OGGETTO: Comune di Petacciato - Codice Rendis 14IR097/G1 - 14IR529/G1 - 14IR530/G1 - 14IR531/G1 – Intervento di consolidamento idrogeologico interessante il versante nord-est a valle dell'abitato – 4 lotti – Importo intervento € 40.599.460,00 - Progetto definitivo - Indizione di conferenza di servizi decisoria. **Riscontro richiesta integrazioni documentali – Vs. Rif. AD/DG/BUIR/ECP/CCI**

Oggetto: *"Intervento di consolidamento idrogeologico interessante il versante nord-est a valle dell'abitato di Petacciato (CB)" - CIG: 8916571B27 - CUP: D33H19000390001 **Risposta alla richiesta di Integrazione pervenuta da Autostrade per l'Italia**, Rif. Prot. ASPI/RM/2025/0000734/EU 15/01/2025; (AD/DG/BUIR/ECP/CCI).*

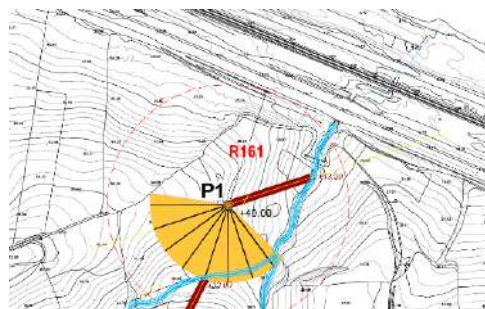
"che siano esplicitamente quantificati i cedimenti indotti sull'infrastruttura della autostrada A14 causati dall'abbattimento delle pressioni interstiziali, con relativo andamento nel tempo, e la relativa estensione areale individuata in termini di progressive chilometriche per le quali si prevedono cedimenti significativi";

non sono da attendersi sul tratto autostradale cedimenti significativi di interesse ingegneristico: in quanto:

- Il progetto non riporta il calcolo dei cedimenti per i motivi esposti nella relazione sulle verifiche di stabilità (Elaborato II172I-PD-GET-RE-02). In particolare, il calcolo dell'efficienza idraulica del sistema di drenaggio profondo è stato eseguito assumendo una distribuzione dei carichi piezometrici iniziali coerenti con i valori che determinano l'instabilità. Questi ultimi sono stati rilevati da back analysis ed è stata controllata la coerenza rispetto ai dati storici, non avendo mai misurato, nella fase di monitoraggio propedeutica alla progettazione, valori di carico piezometrico così elevati. Sulla base dei dati piezometrici storici e di quelli rilevati negli ultimi anni, è stato osservato che le oscillazioni piezometriche nel pendio sono notevoli, e ciò in relazione alla intensità e durata dei periodi piovosi. Il drenaggio profondo progettato è tale da riportare, in condizioni di massimo piezometrico, i carichi piezometrici a valori prossimi ai valori minimi misurati. Il pendio non farà dunque esperienza di carichi piezometrici significativamente inferiori a quelli che già esprime in condizioni di minimo piezometrico; dette circostanze sono illustrate nel paragrafo 8.5 della Relazione II172I-PD-GET-RE-02: *Per la stima dei cedimenti, per quanto sopra evidenziato, le modifiche di pressione interstiziale indotte dal sistema di drenaggio, sono dello stesso ordine delle variazioni di pressioni interstiziale di cui il versante ha già manifestato esperienza negli anni, per cui non vi sono da attendersi effetti sfavorevoli e significativi dovuti ai cedimenti, essendo questi contenuti entro valori già manifestati dal versante per motivi naturali.*

- Il pozzo più vicino (P1) dista circa 160 m all'autostrada, la quale è disposta a valle del suddetto pozzo, ove non si realizzando dreni suborizzontali profondi di lunghezza 100 m, come riportato dello stralcio planimetrico (elab. II172I-PD-DRE-DS-01-00) qui a fianco. In quella zona, l'efficienza idraulica locale dei dreni è stimata inferiore al 10% (Figura 8.10 della relazione II172I-PD-GET-RE-02).
